福島第一原子力発電所 特定原子力施設に係る実施計画変更比較表（第Ⅲ章 第3編 2. 1. 1 放射性固体廃棄物等の管理）

変 更 前	変 更 後	変 更 理 由
<p>2 放射性廃棄物等の管理に関する補足説明</p> <p>2.1 放射性廃棄物等の管理</p> <p>2.1.1 放射性固体廃棄物等の管理</p> <p>(中略)</p> <p>2.1.1.3 対象となる放射性固体廃棄物等と管理方法</p> <p>(中略)</p> <p>(2)運用</p> <p>(中略)</p> <p>a. 放射性固体廃棄物</p> <p>(a)その他雑固体廃棄物，濃縮廃液（セメント固化体，造粒固化体（ペレット固化体））</p> <p>(中略)</p> <p>iii. 貯蔵能力</p> <p>固体廃棄物貯蔵庫（第1棟～第9棟）は，2000 ドラム缶約 394,500 本相当を貯蔵保管する能力を有し，<u>2022</u>年3月現在の保管量は固体廃棄物貯蔵庫で約 <u>188,600</u>本相当である。</p> <p>固体廃棄物貯蔵庫の一部を瓦礫類の一時保管エリアに使用することにより，放射性固体廃棄物の貯蔵能力はドラム缶約 318,500 本相当となるが，想定保管量は <u>2025</u>年3月においてドラム缶約 <u>267,100</u>本相当と見込んでおり，放射性固体廃棄物の保管に支障はないものとする。</p> <p>(b)原子炉内で照射された使用済制御棒，チャンネルボックス等</p> <p>(中略)</p> <p>iii. 貯蔵能力</p> <p>サイトバンカは，原子炉内で照射された使用済制御棒，チャンネルボックス等を約 4,300m<sup>3</sup>保管する能力を有し，<u>2022</u>年3月現在の保管量は，制御棒約 61m<sup>3</sup>，チャンネルボックス等約 265m<sup>3</sup>，その他約 193m<sup>3</sup>である。</p> <p>(中略)</p>	<p>2 放射性廃棄物等の管理に関する補足説明</p> <p>2.1 放射性廃棄物等の管理</p> <p>2.1.1 放射性固体廃棄物等の管理</p> <p>(中略)</p> <p>2.1.1.3 対象となる放射性固体廃棄物等と管理方法</p> <p>(中略)</p> <p>(2)運用</p> <p>(中略)</p> <p>a. 放射性固体廃棄物</p> <p>(a)その他雑固体廃棄物，濃縮廃液（セメント固化体，造粒固化体（ペレット固化体））</p> <p>(中略)</p> <p>iii. 貯蔵能力</p> <p>固体廃棄物貯蔵庫（第1棟～第9棟）は，2000 ドラム缶約 394,500 本相当を貯蔵保管する能力を有し，<u>2023</u>年3月現在の保管量は固体廃棄

図2. 1. 1-1 一時保管エリア配置図

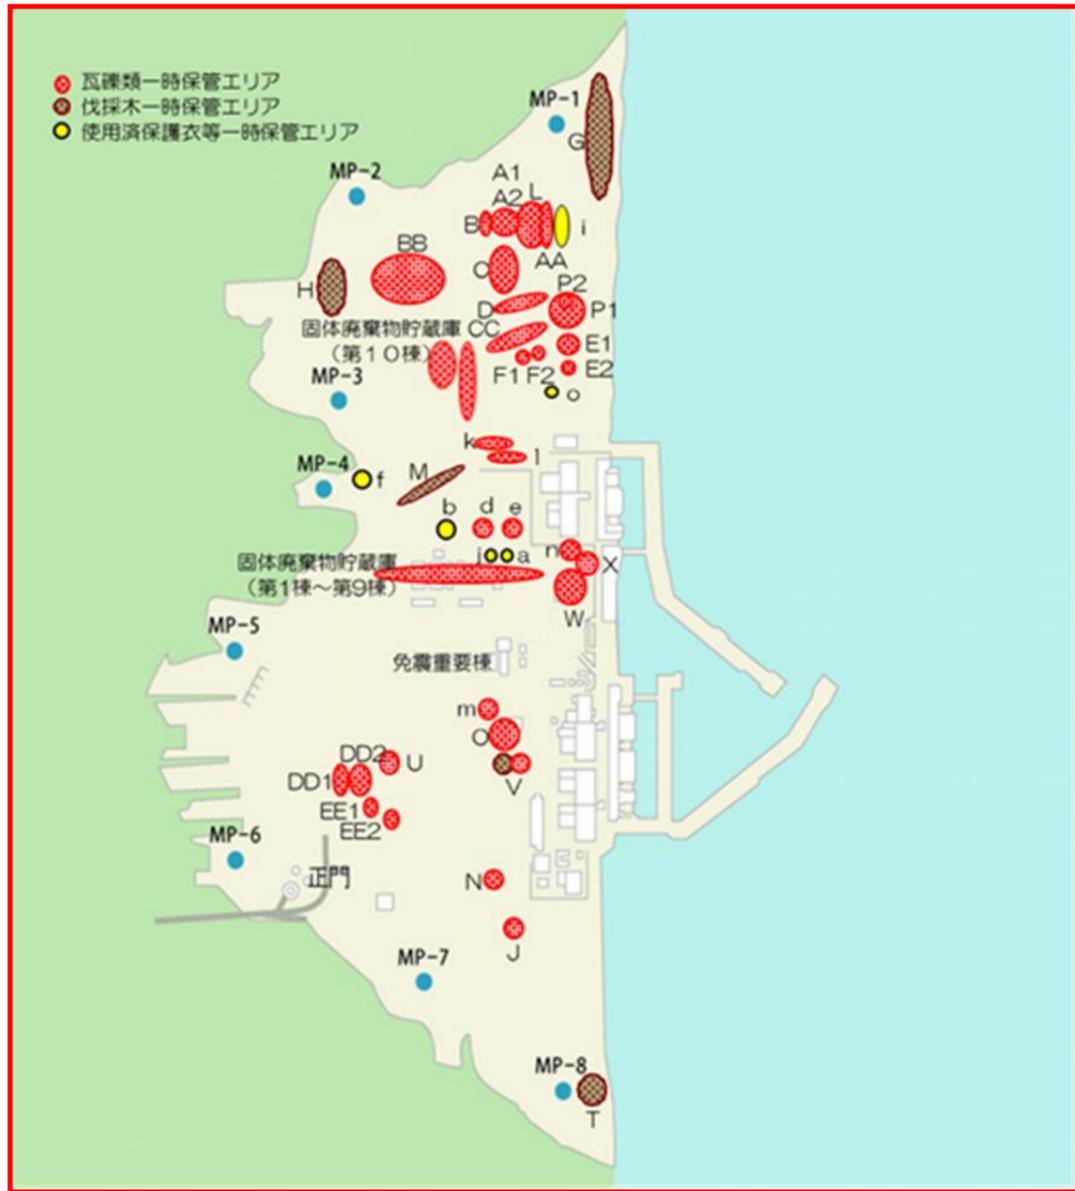
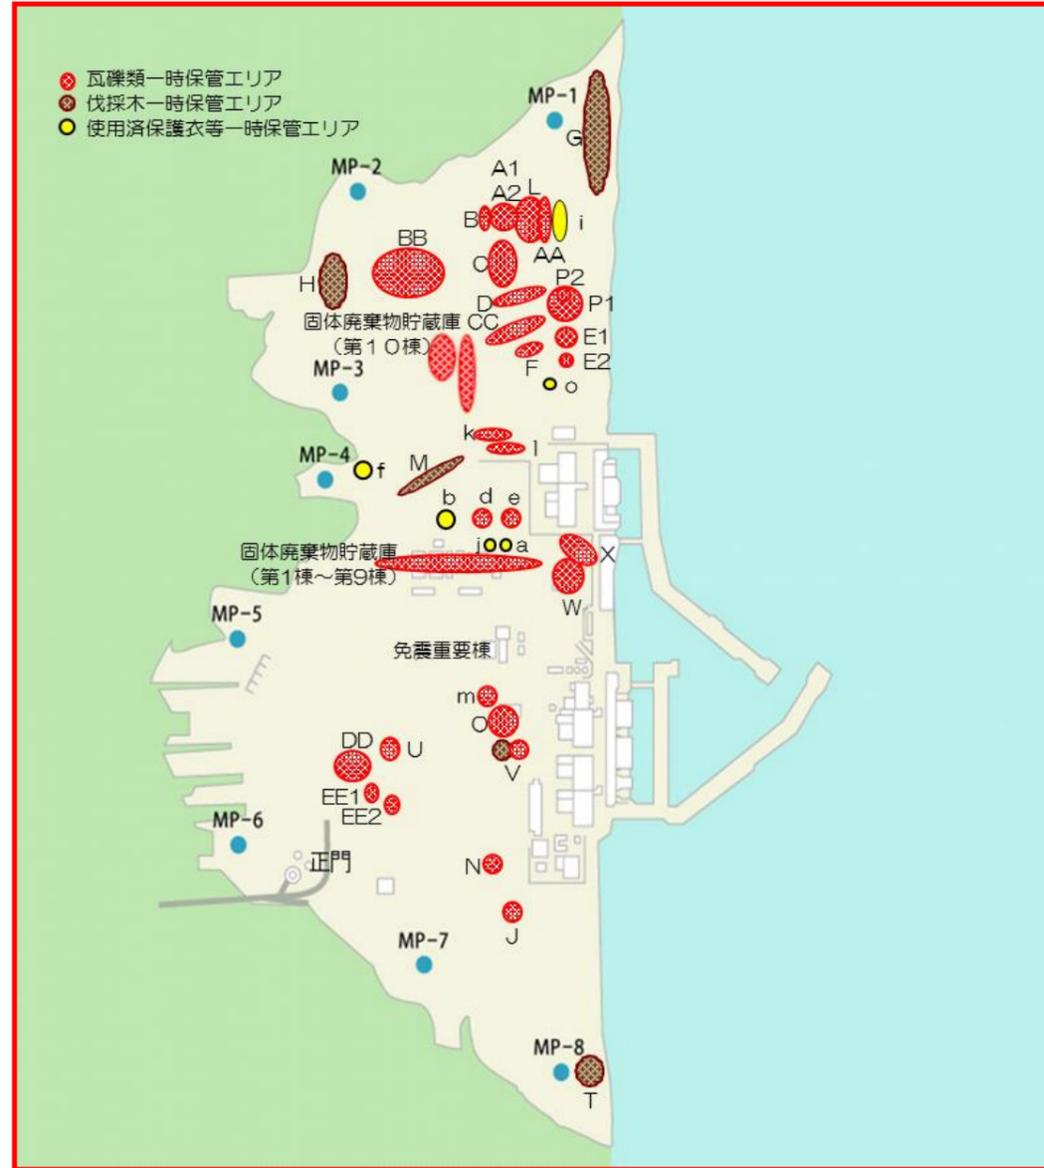
※：一時保管エリアAA, k, lは主に瓦礫類を保管するものの、使用済保護衣等の保管も行う。  
 ※：一時保管エリアG, H, Mは主に伐採木（幹根）を保管するものの、瓦礫類（除草作業で発生した草等）及び使用済保護衣等の保管も行う。

エリア名称の変更  
運用見直しの反映

図2. 1. 1-2-1 瓦礫等の想定保管量

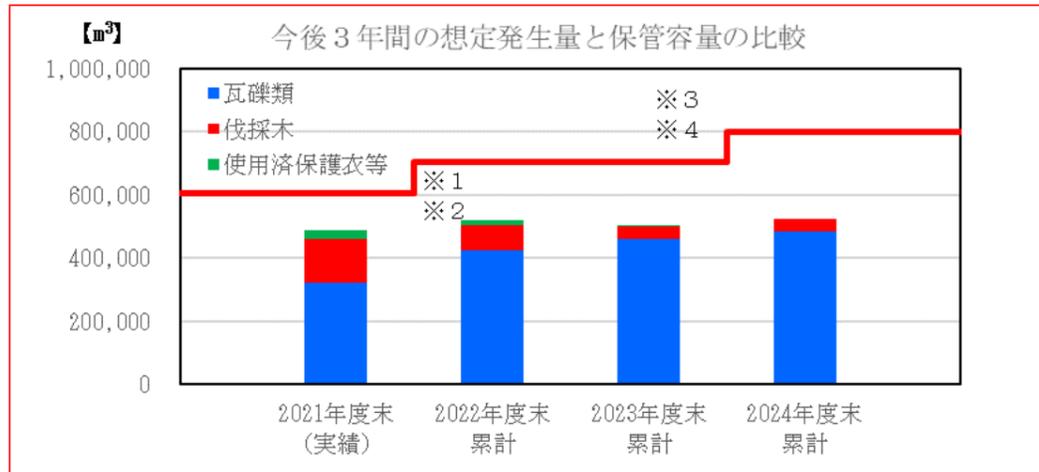
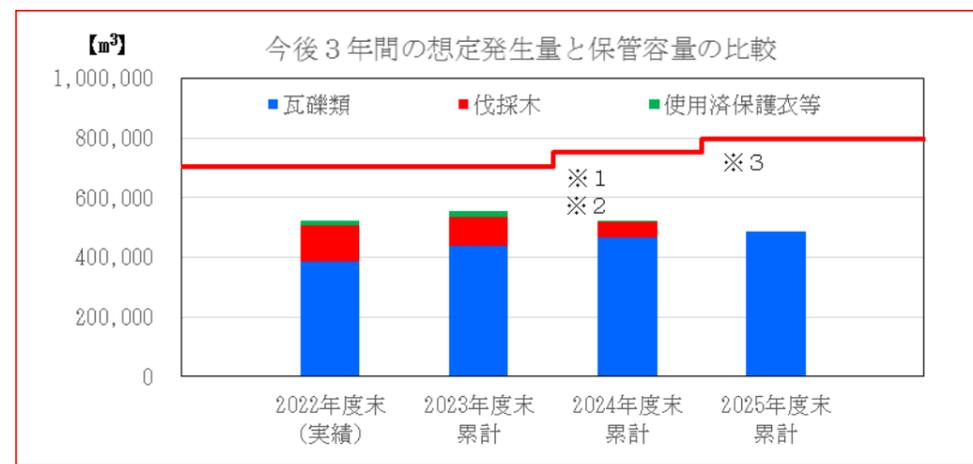
※1：瓦礫類一時保管エリアA2に保管を開始することによる増加

※2：固体廃棄物貯蔵庫第10-A棟, 固体廃棄物貯蔵庫第10-B棟の運用を開始することによる増加

※3：固体廃棄物貯蔵庫第10-C棟の運用を開始することによる増加

保管量の更新

図2. 1. 1-2-3 伐採木の想定保管量と保管容量の比較

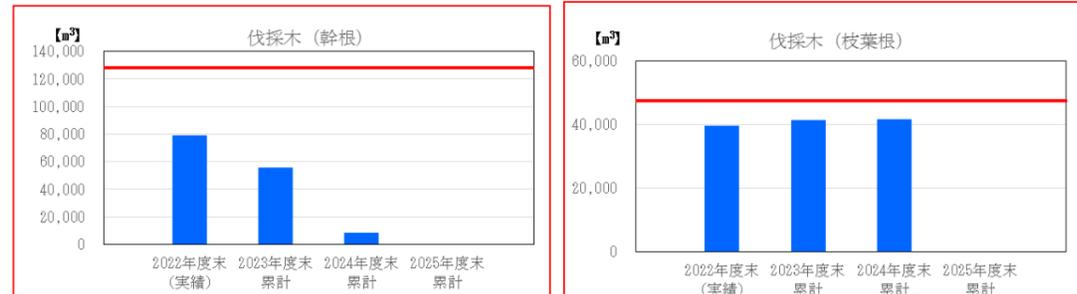
保管量の更新

図2. 1. 1-2-4 使用済保護衣等の想定保管量と保管容量の比較

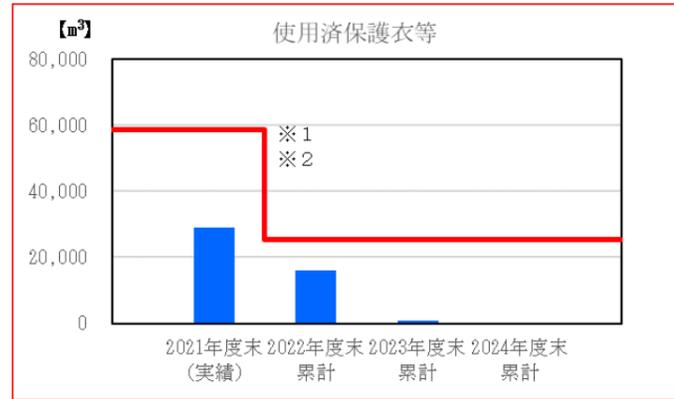
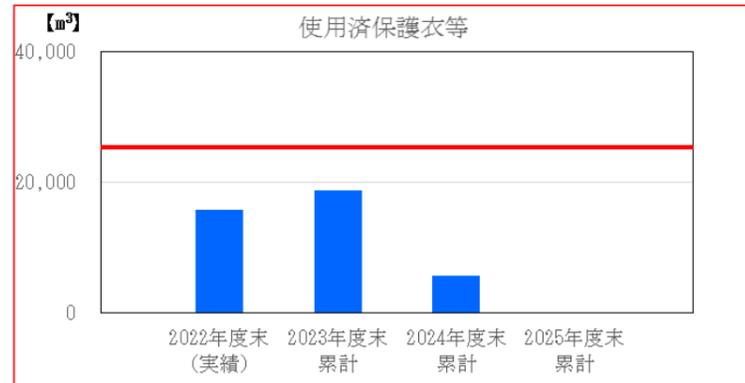
※：一時保管エリアAA, k, lは、瓦礫類と使用済保護衣等を保管するが、主に瓦礫類の保管をすることから、その保管容量は除外

※：一時保管エリアG, H, Mは伐採木と瓦礫類（除草作業で発生した草等）及び使用済保護衣等を保管するが、主に伐採木を保管することから、その保管容量は除外

保管量の更新

2.2.2.3 敷地境界における線量評価結果

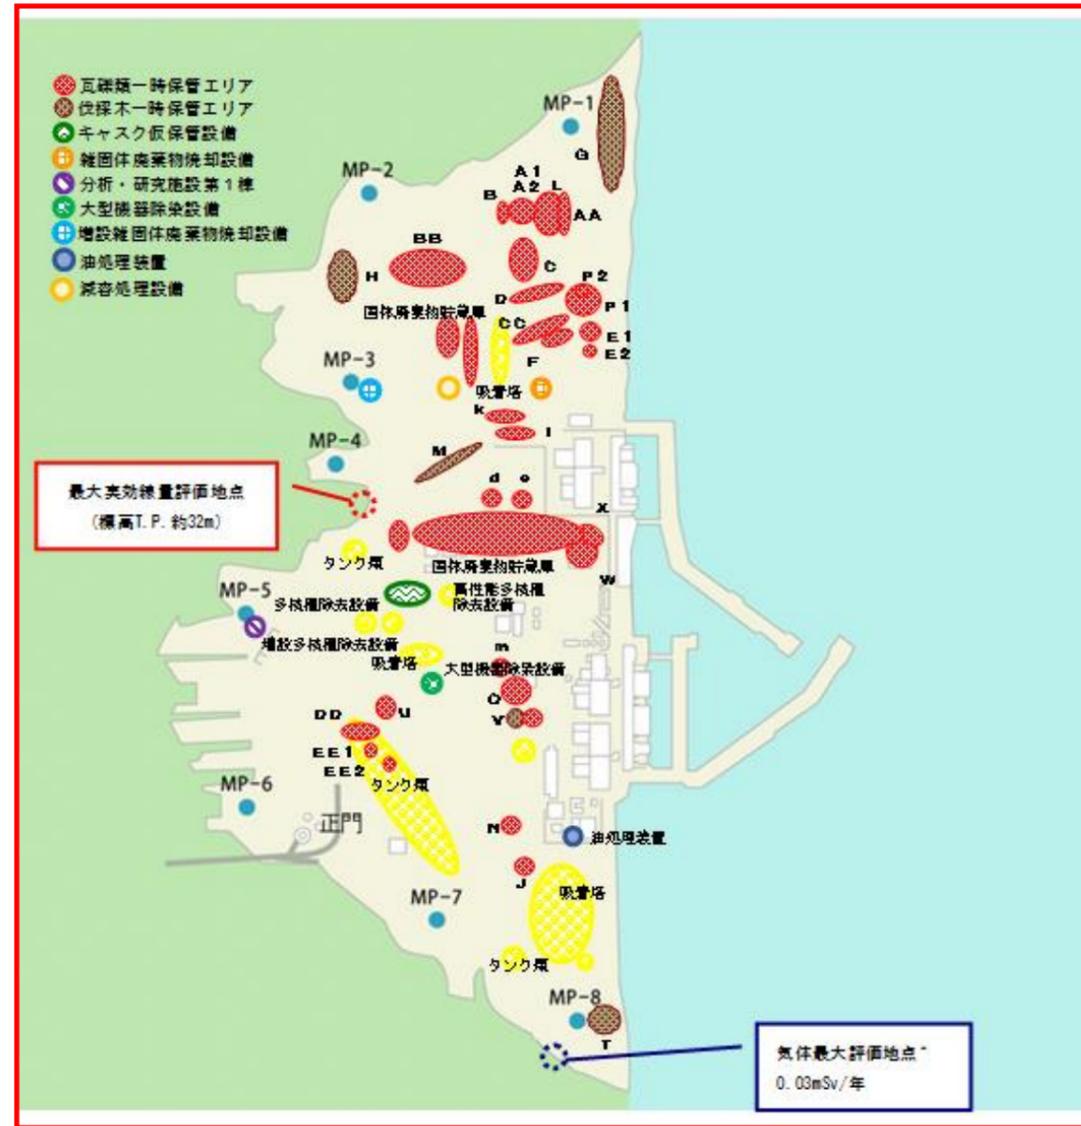
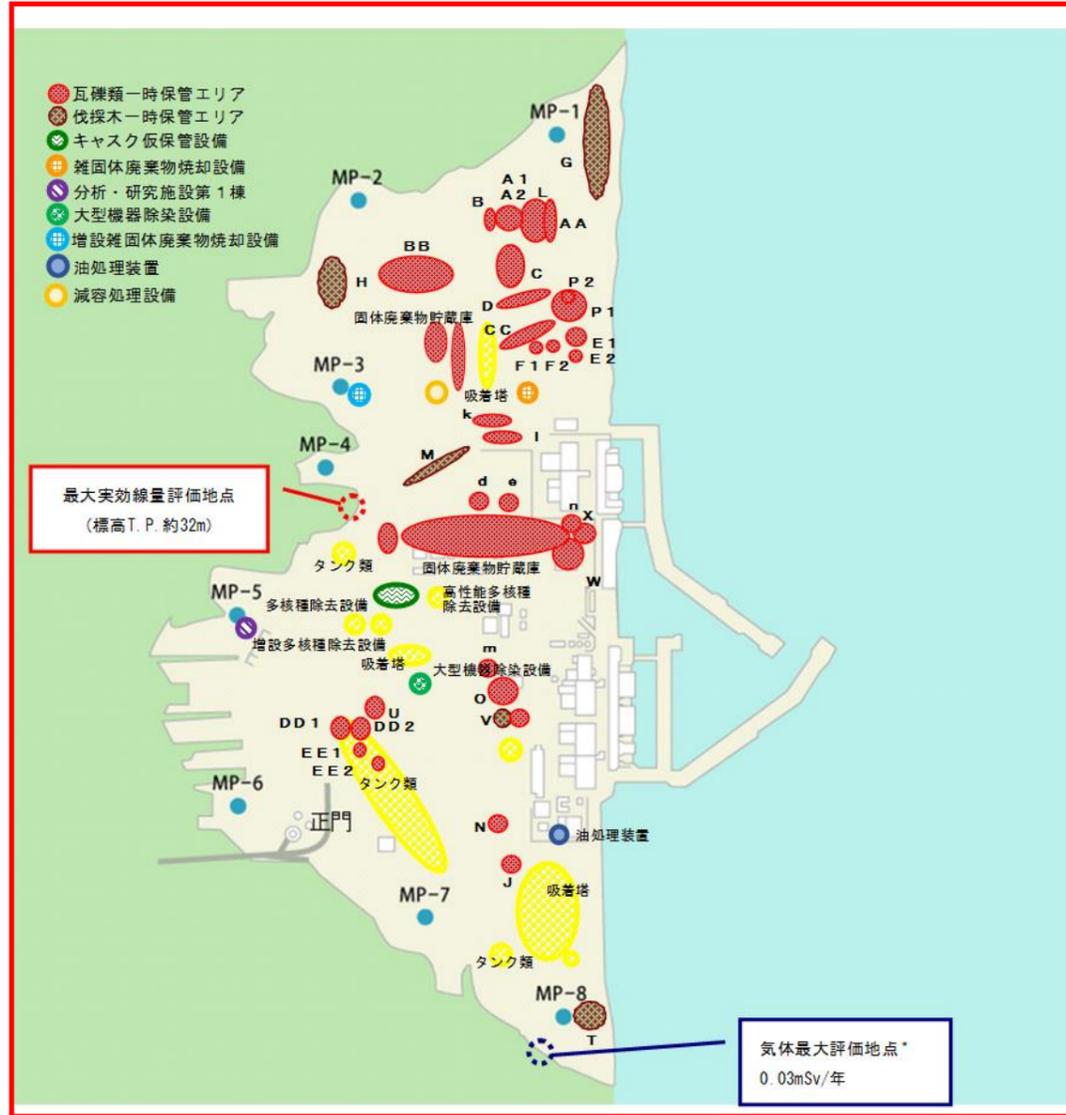
エリア名称の変更
